Προκήρυξη Διαγωνισμού Αρ. 25/2017
Εγκατάσταση Αντλιοστασίου Κοινού Σχεδίου Μουτταγιάκας
Εγκύκλιος Επιστολή Αρ. 1

ΕΝΔΕΙΚΤΙΚΗ ΚΑΤΟΨΗ ΧΩΡΟΥ ΣΥΝΔΕΣΗΣ ΑΓΩΓΩΝ

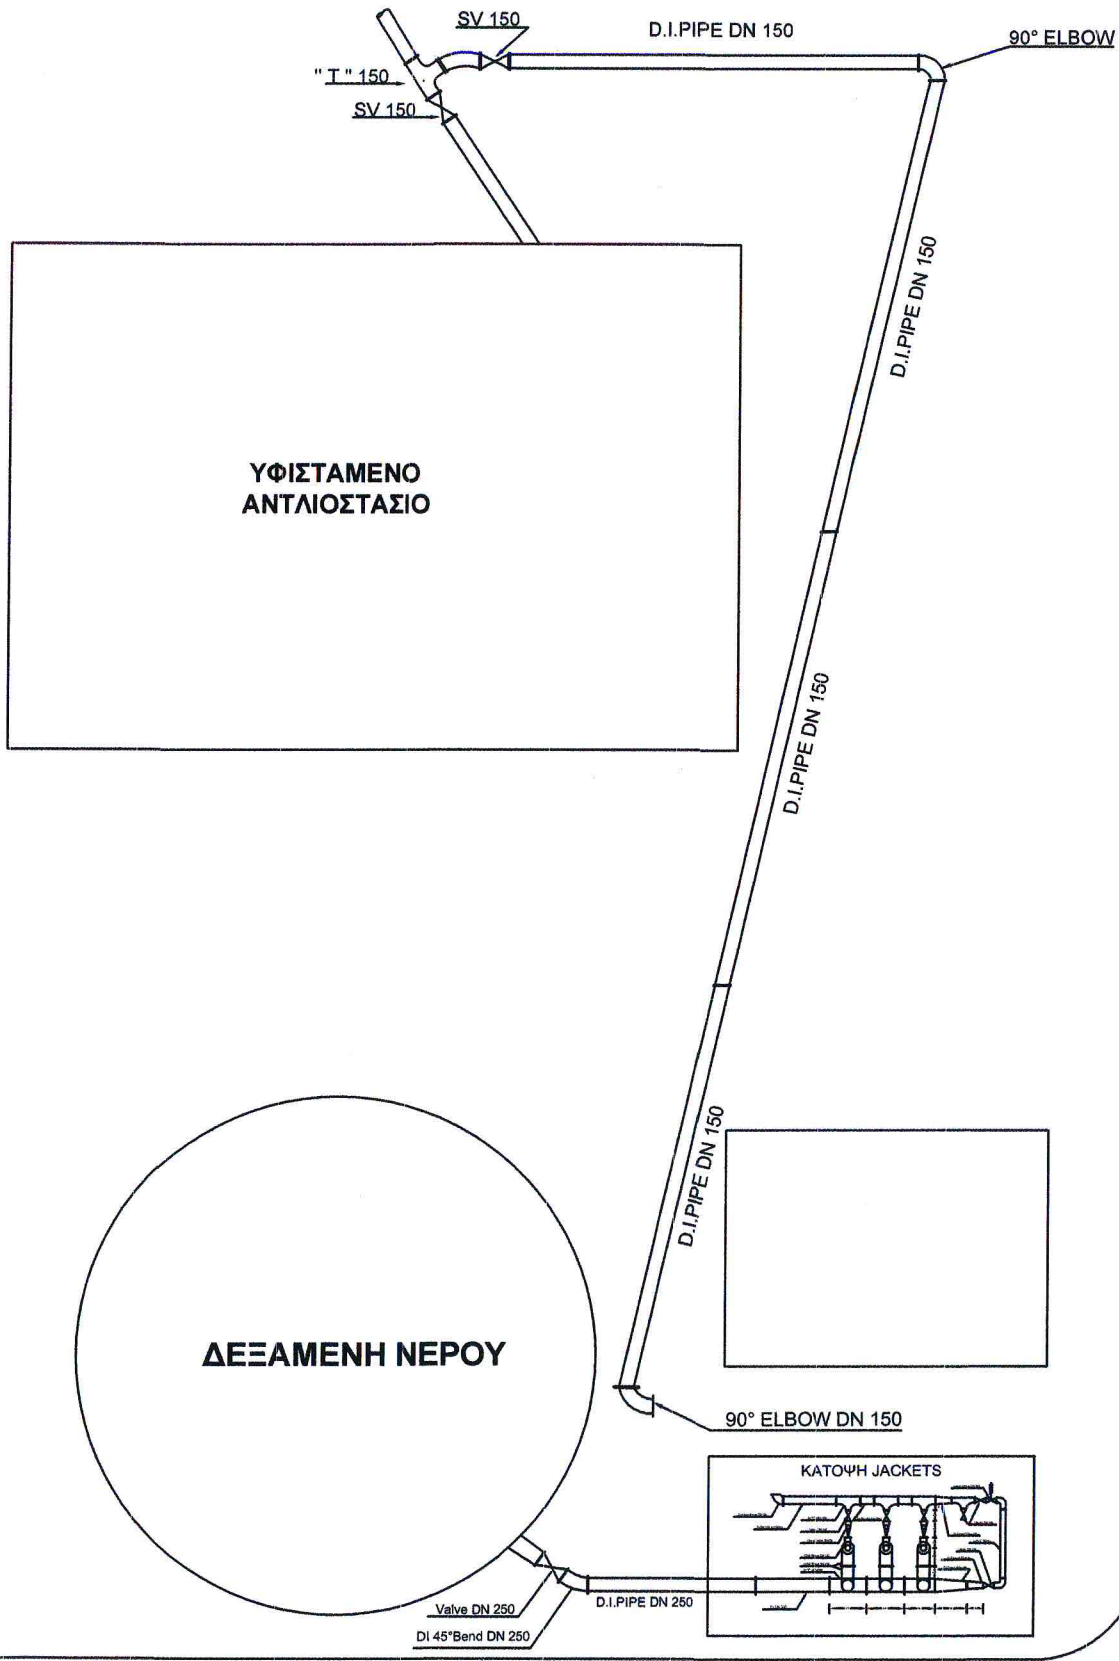
7. Η προθεσμία υποβολής των προσφορών παρατείνεται μέχρι την 1/9/2017.
8. Επισυνάπτεται και πρόχειρο σχέδιο (εκτός κλίμακας) του χώρου σύνδεσης του αντλιοστασίου. Το τρύπημα της δεξαμενής και η εγκατάσταση δικλείδας στην εξαγωγή της δεξαμενής θα γίνει από το ΣΥΛ.
